O/OL.D-3.2412.35.2020.3

Dotyczy: przetargu nieograniczonego na *Poprawę odwodnienia i trwałości korpusu drogowego dk nr 51 – ulica Orła Białego w Lidzbarku Warmińskim*  
znak postępowania: O/OL.D-3.2412.35.2020

**wyjaśnienia SIWZ – pakiet 2**

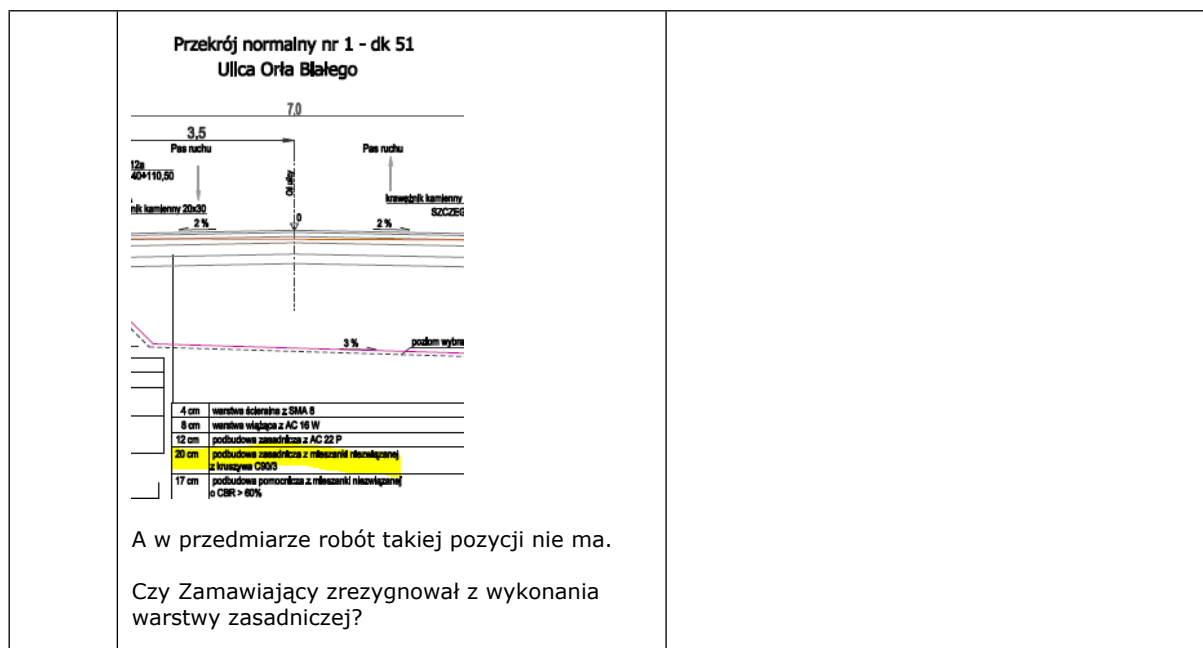
15	<p>Proszę o wyjaśnienie szczegółu przekroju poprzecznego km 40+228,17 nr rys.5. Co oznacza szczegół:</p>  <p>Czy są to prefabrykaty betonowe, czy istniejący mur kamienny? Czy element jest ujęty w przedmiarze? Prosimy o wyjaśnienie.</p>	<p>Szczegół w km 40+228,17 rys nr 5 wg projektu konstrukcyjnego – jest to umocnienie skarpy przy chodniku strona lewa. Umocnienie skarpy, która powstanie w wyniku budowy chodnika zostanie wykonana za pomocą elementów prefabrykowanych betonowych np. 20x40x24 lub podobnych ustawionych na ławie betonowej np. wg załączonego (załącznik nr 1) przykładowego rysunku.</p>
16	<p>W km 40+241,5 do km 40+259,50 jest murek kamienny. Czy Zamawiający planuje jego przebudowę? Czy nie będzie on kolidował z wykonywaniem robót?</p>	<p>Projekt nie zakłada przebudowy muru kamiennego.</p>
17	<p>Zwracamy się z prośbą o potwierdzenie, że Zamawiający nie będzie wymagał od Wykonawcy napraw dróg objazdowych, w szczególności odcinka w km 14+700 do km 15+000 (z uwagi na koleiny) jak sugeruje w swoim uzgodnieniu ZDW Kętrzyn.</p>	<p>Utrzymanie dróg objazdowych będzie należał do Wykonawcy robót zgodnie z zatwierdzoną czasową organizacją ruchu. Zamawiający nie będzie wymagał naprawy dróg objazdowych (usunięcie kolein) chyba że w trakcie uzgadniania objazdu z Zarządcami innych dróg (np. Zarząd Dróg Wojewódzkich) takie wymagania zostaną przez nich wprowadzone. Naprawa dróg objazdowych powinna polegać na doprowadzeniu do stanu pierwotnego przed objazdem dlatego preferowane jest wykonanie dokumentacji fotograficznej celem uniknięcia niejasności co do zakresu ewentualnych napraw.</p>
